NÄSSMÕISA JÄRVE UJUMISKOHA, ANTSLA LINN, ANTSLA VALD, VÕRU MAAKOND

MTÜ Ligipääsetavuse foorum

Hinnangu koostamise eesmärk ja eeldused

Näited - Ligipääsetavad aialauad.

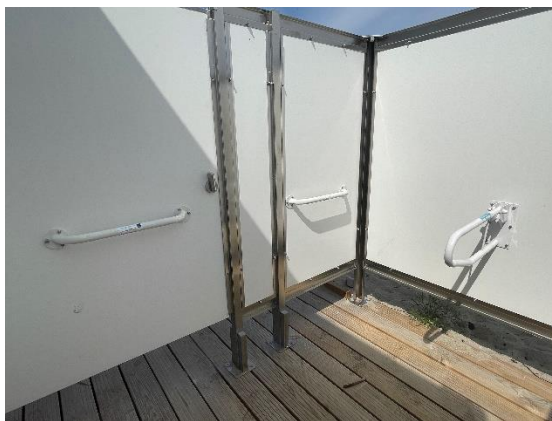
- 3.1. Välimööbli tellimisel soovitame soetada **laua(d)**, kuhu saab ligi ka ratastoolikasutaja. Oluline on võimalus liikuda ratastooliga lauale lähedale, mis eeldab nõ alt avatud lauda. Laua soovituslik kõrgus vahemikus 750-850 mm.

Näide – Pirita invaranna ligipääsetav riietuskabiin.

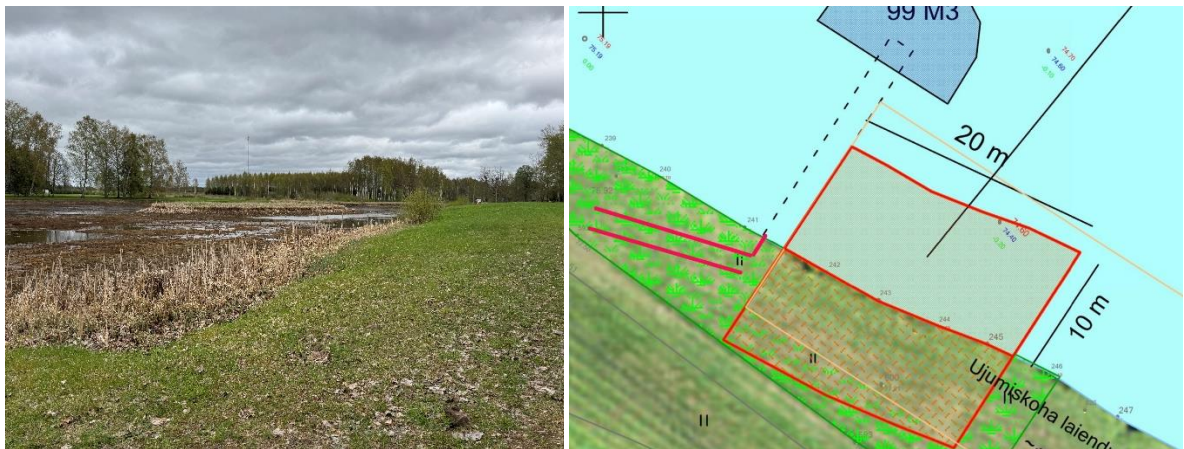
- 3.3. Vanas ujumiskohas on kasutusel riietumiskabiin. Ujumiskoha lähedusse soovitame paigaldada avara riietumiskabiini sisemise pöörderaadiusega 1500 mm, mis sobib ka abivahenditega liikujatele. Kabiini ühte seina paigaldada käetoed toetamiseks, 200 mm sügavune laud asjade panekuks ja ca 800 mm kõrgusele. Nagid paigaldada 1200 mm kõrgusele. Istekoha kõrgus peab olema 500 mm. Soovitav ukse laius on 1000 mm, riietuskabiinini peab viima **kõvakattega tee**.
